WYJAŚNIENIA TREŚCI SWZ I

Rozbiórka starego budynku OSP i budynku przychodni oraz budowa budynku komisariatu policji oraz budynku przychodni

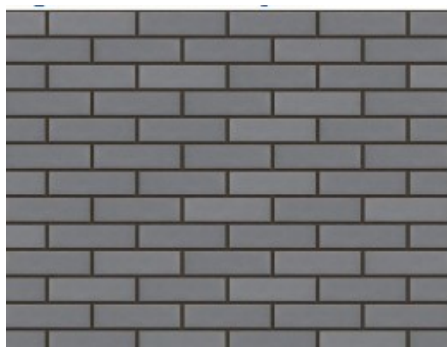
Proszę o określenie rodzaju tynku cienkowarstwowego zewnętrznego (pomiędzy poszczególnymi produktami występują znaczne różnice cenowe)

Tynk cienkowarstwowy silikonowy.

Montaż – rozwiązanie systemowe:

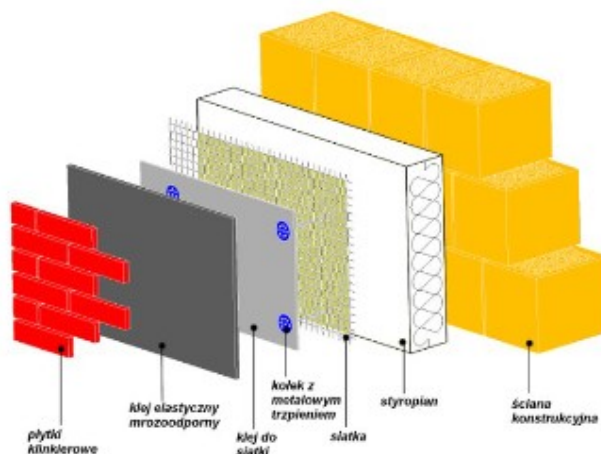
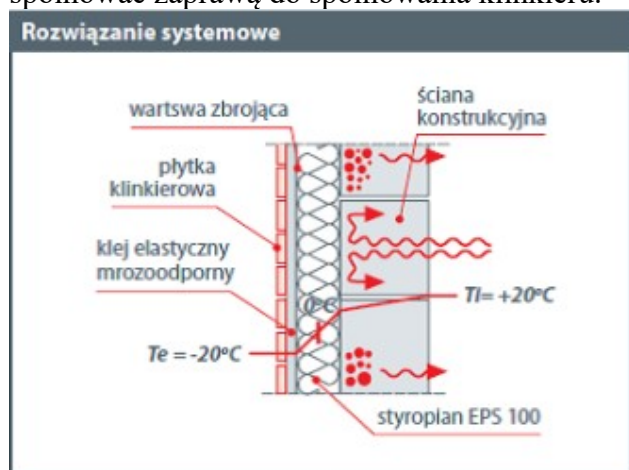
Projekt zakłada zastosowanie na części elewacji cegłę elewacyjną w kolorze szarym klejoną na specjalnie przygotowane podłoże z siatką zbrojeniową - co Zamawiający rozumie przez to sformułowanie? Wykonawcy nie jest znany system klejenia cegły do elewacji. Czy zamawiający ma na myśli płytkę elewacyjną?

Płytki elewacyjne klinkierowe w kolorze szarym, wym. ok.250x65x10 mm, mrozoodporne, fugi w kolorze szarym.

Styropian należy przeszlifować, a następnie na jego powierzchni zatopić w zaprawie klejowej do wykonywania warstwy zbrojonej siatkę z włókna szklanego. Po wyschnięciu warstwy zbrojącej (minimum 48 godzin) należy dokonać kołkowania z użyciem kołków z metalowym trzpieniem w liczbie nie mniejszej niż 4 szt./m². Na tak przygotowanej i zbrojonej powierzchni za pomocą pacy zębatej (zęby 10 x10 mm) na powierzchnię ściany i płytki nakładać klej okształcalny mrozoodporny. Płytke przykładac do powierzchni ściany oraz przesuwac w płaszczyźnie ściany w miejsce docelowe, tak by spod powierzchni płytki usunac powietrze. Po związaniu kleju całość spoinowac zaprawą do spoinowania klinkieru.
